PARERE SULLA CICLABILE DI CORSO CINCINNATO

(PINQUA, VAL7, Ciclabile Cincinnato)

05 Aprile 2023

La Consulta della Mobilità Ciclistica e Moderazione del Traffico – *organo ufficiale del Consiglio Comunale della Città di Torino* – esprime il suo parere sul progetto della ciclabile di corso Cincinnato, a valle della discussione nella seduta della Consulta del 28 febbraio 2023 con l'arch. Forgia.

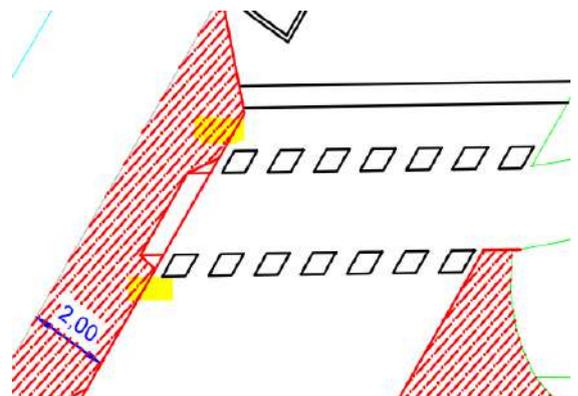
DIMENSIONE MINIMA: La Consulta chiede che vengano dedicati **almeno 2,5m per la ciclabile bidirezionale** (meglio 2,8m, leggermente superiore allo standard minimo) per l'intero percorso e presa in considerazione la possibilità di **allargare la larghezza delle rampe di accesso**, in modo da rendere più agevole il transito, ed evitare di trovarsi ad impattare lo spigolo, opportunamente sagomato e raccordato in diagonale e non in maniera ortogonale

CORSO TOSCANA:

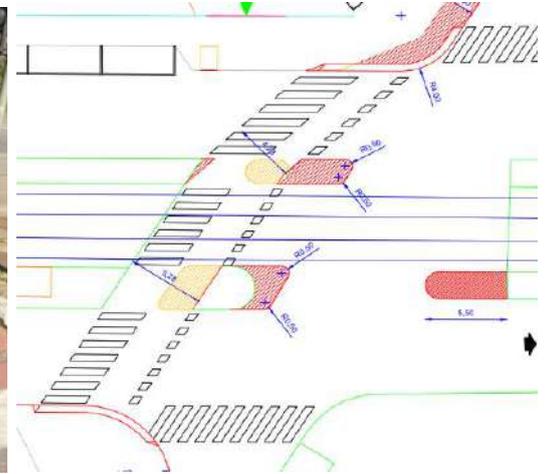
La Consulta chiede se negli attraversamenti di corso Toscana, considerando che i percorsi ciclabili e pedonali verranno separati, sia possibile **rimuovere le barriere di protezione al tram**, che rendono ad oggi difficoltoso, se non impossibile, il transito per chi si muove in bicicletta o nelle sempre più diffuse cargobike.

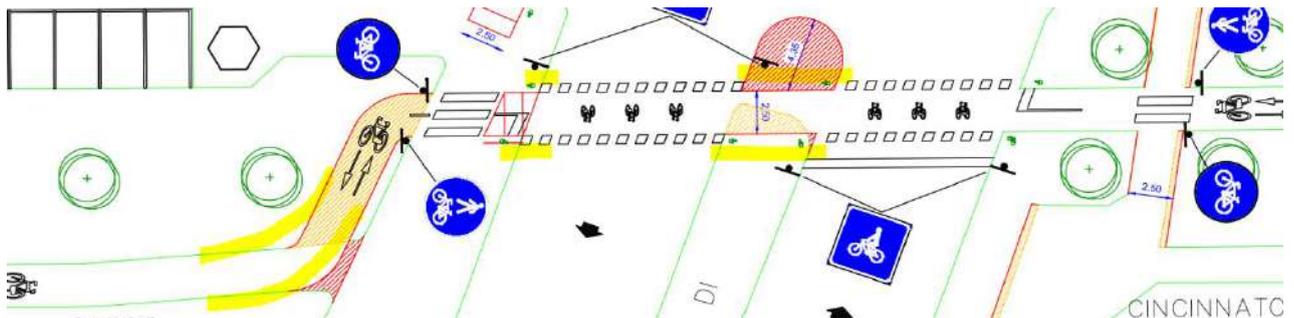
STRADA ALTESSANO: La Consulta, pur apprezzando l'attraversamento diretto, in linea, chiede se sia possibile **aumentare la sezione dell'attraversamento a 2,8m** dal momento che non si toglie spazio a nessuno e si invita **allargare la larghezza delle rampe di accesso**, in modo da rendere più agevole il transito, per evitare di trovarsi ad impattare lo spigolo, che andrebbe opportunamente sagomato e raccordato in diagonale e non in maniera ortogonale come in figura.

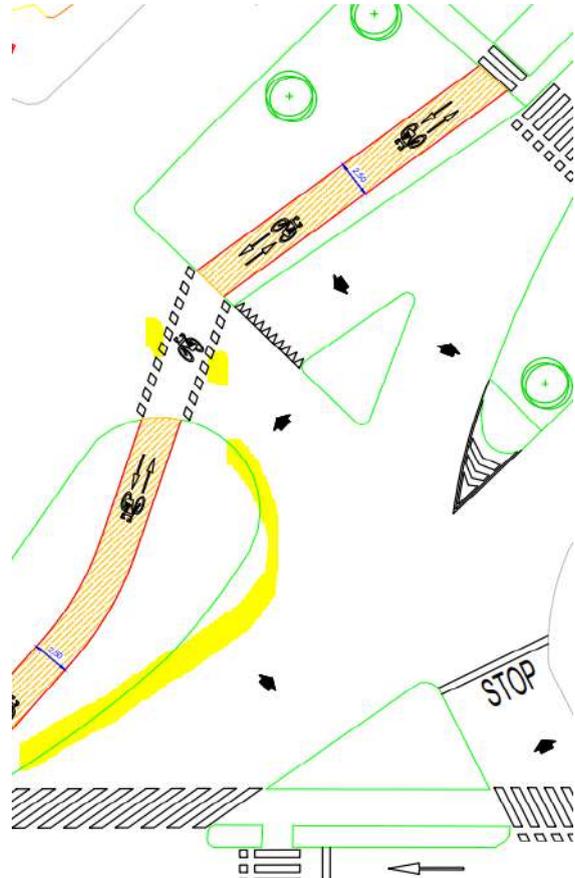
CORSO MOLISE: La Consulta, pur apprezzando l'attraversamento diretto, in linea, chiede se sia possibile **aumentare la sezione della ciclabile su banchina e la sezione dell'attraversamento a 2,8m** dal momento che non si toglie spazio a nessuno.

Si richiede che la mandorla presente all'incrocio di corso Molise e corso Cincinnato, sia modificata con un **raggio di curvatura più stretto**, in modo da limitare la velocità delle auto che svoltano e si ritrovano sulla ciclabile.

Essendo un attraversamento piuttosto lungo, si richiede altresì - se possibile - di prevedere una **banchina divisoria a metà dell'attraversamento ciclabile**, per separare i due sensi di marcia dei veicoli pesanti e incanalare meglio la traiettoria dell'auto così che, con uno spazio più ridotto, sarà più facile e naturale rallentare, per dare precedenza all'attraversamento ciclabile.

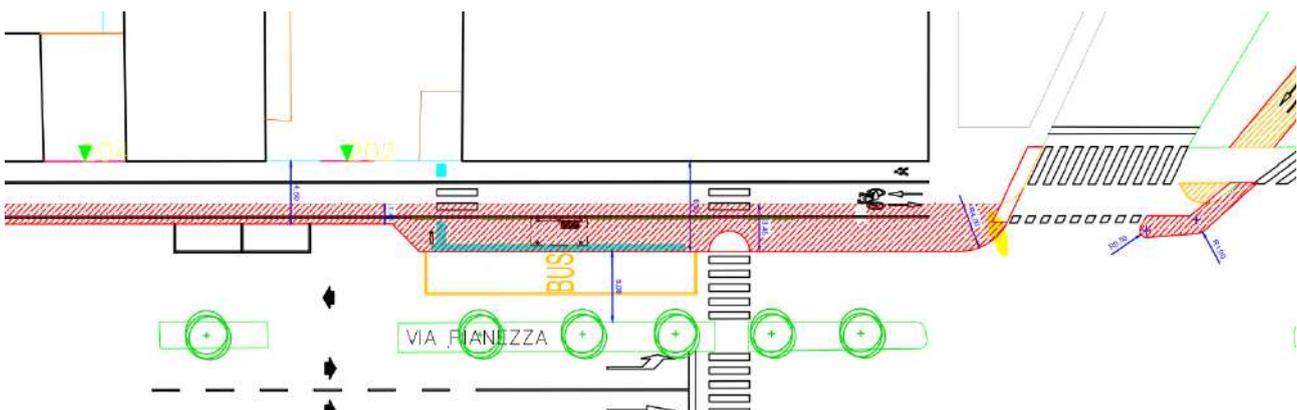
VIA PIANEZZA: La Consulta invita a realizzare gli **scivoli alla rampa di accesso senza spigoli**, che andrebbe opportunamente sagomato e raccordato in diagonale e non in maniera ortogonale come in figura. Si invita ad **allargare la sezione del marciapiede ciclopeditonale** (da 4,5m a 5,0m), in quanto i flussi pedonali e ciclabili tendono a incrociarsi, dato che le persone a piedi tendono a non rasentare il muro e ad allargarsi verso la ciclabile. Restringendo il più possibile la sezione per le auto, fino al minimo necessario per il passaggio dei mezzi.

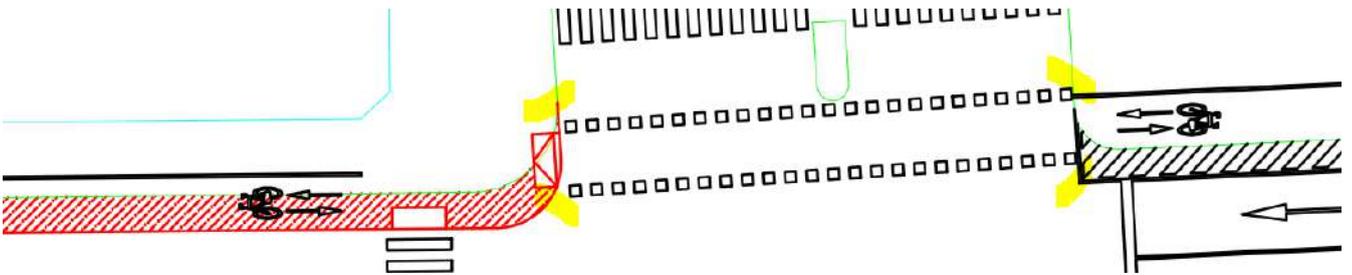
PIAZZA CIRENE: La Consulta invita ad **allargare la larghezza delle rampe di accesso**, in modo da rendere più agevole il transito, e realizzare gli scivoli alla rampa di accesso **senza spigoli**, che andrebbe opportunamente sagomato e raccordato in diagonale e non in maniera ortogonale come in figura.

SEPARAZIONE FLUSSI NEL TRATTO PEDONALE

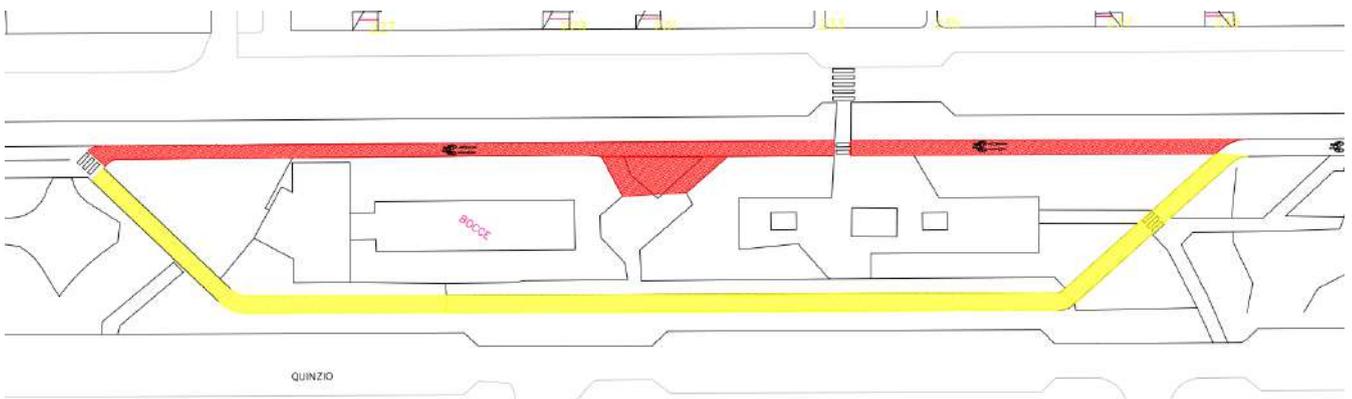
La Consulta apprezza il tentativo di separare i flussi ciclabili e pedonali, anche se difficilmente verrà rispettato, in quanto le persone a piedi scelgono solitamente il percorso più breve (vedasi i due lati separati di corso Bramante, poco rispettati). Se quindi tale proposta prevede un costo tale da rinunciare ad altre azioni che inficino la sicurezza degli attraversamenti visti finora, la Consulta invita a dedicare **massima priorità agli interventi sulla messa in sicurezza sugli incroci**.

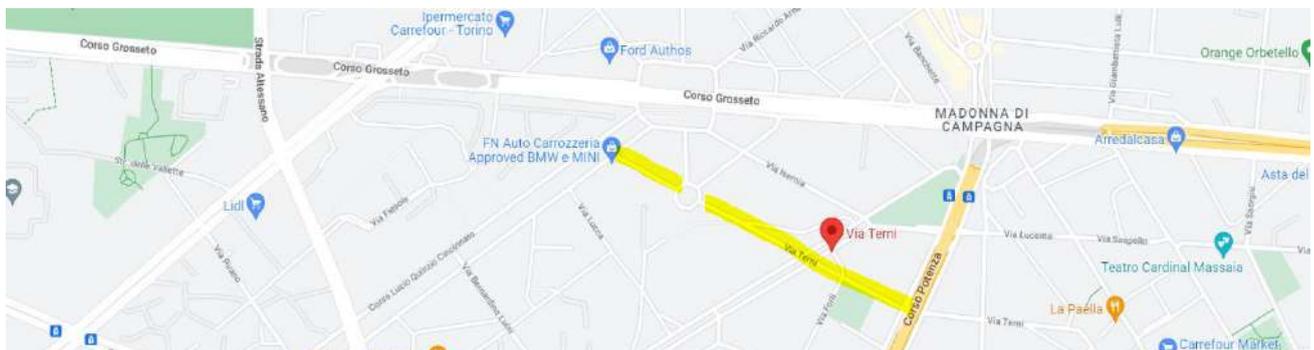
PIAZZA MANNO: La Consulta evidenzia la necessità di prevedere la **connessione con la futura ciclabile di corso Ferrara/Grosseto**.
